◆ 改善箇所説明図 ◆

【改善対象部位詳細】

テールゲート(積込装置)サイドカバー左側面からの見取図(右側面は同様の対象形状)

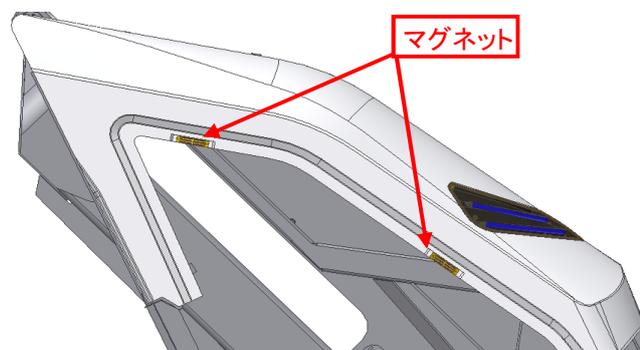
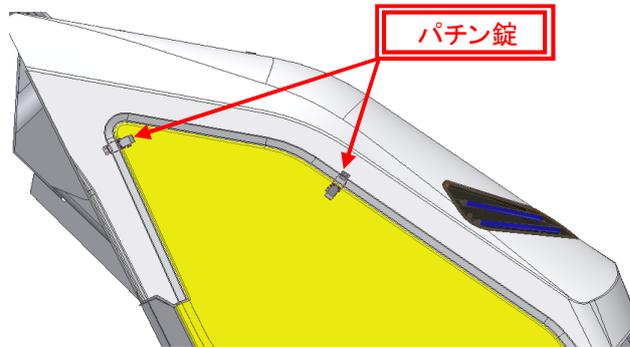
塵芥車の積込装置側面の開閉式のサイドカバーにおいて、ロアカバーとアッパカバーの固定方法が不適切なため、走行中の走行風等によりロアカバー上部の固定が外れることがある。そのため、そのままの状態で行くと、最悪の場合、ロアカバーが破損・脱落して、他の交通の妨げになるおそれがある。

は追加する部品を示す。

全車両、ロアカバーとアッパカバーを固定するパチン錠を2箇所追加する。(左右両面共に同様)
なお、ロアカバーの亀裂・破損等の有無を確認し、亀裂・破損等が確認された場合はロアカバーを補修又は交換する。
